ც ნ ო ბ ა

დამკვეთი: ამხანაგობა „ფანასკერტელი-2005+"

მისამართი: ქ.თბილისი, ბახტრიონისა და ფანასკერტელი ქუჩების მიმდებარე ფერდობზე

ფუნქციური დანიშნულება: მრავალბინიანი საცხოვრებელი სახლი- IV კლასი

ფანასკერტელი 2005	14.01.2014
მისამართი: ქ. თბილისი, ფანასკერტელის ქ	მასშტაბი: 1:300

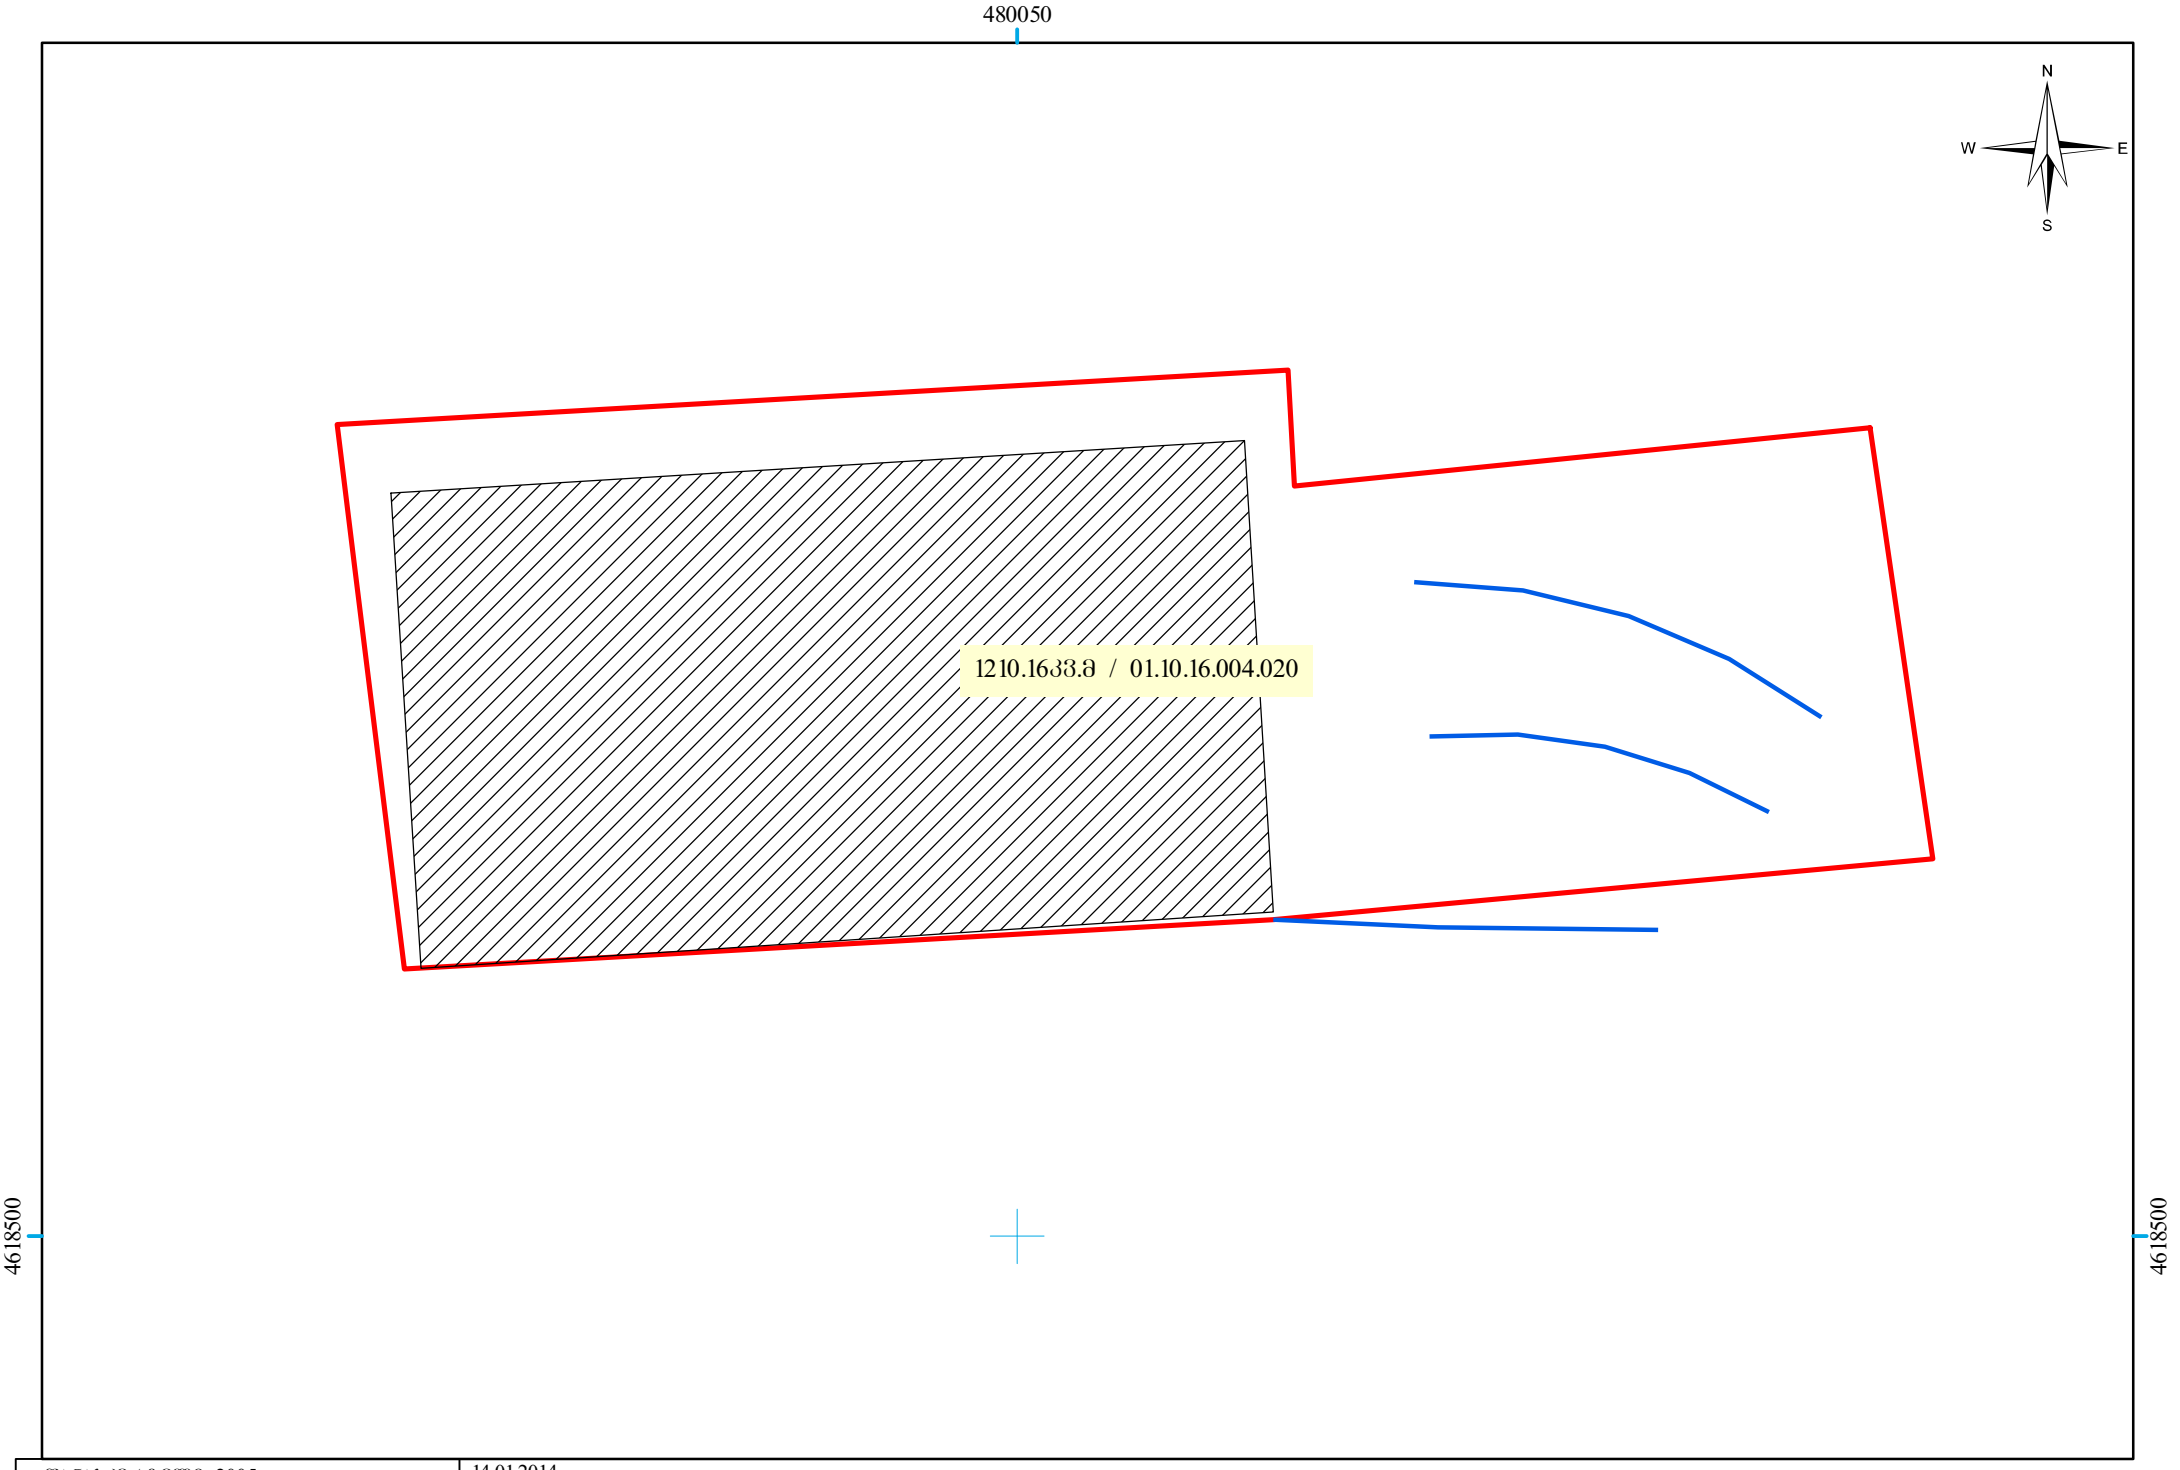
„ა-ა“ ღერძზე „6-6“ ღერძის გარეთ მოწყობილი მონოლითური საყრდენი კედელი გაცდენილია საკადასტრო საზღვრებს.
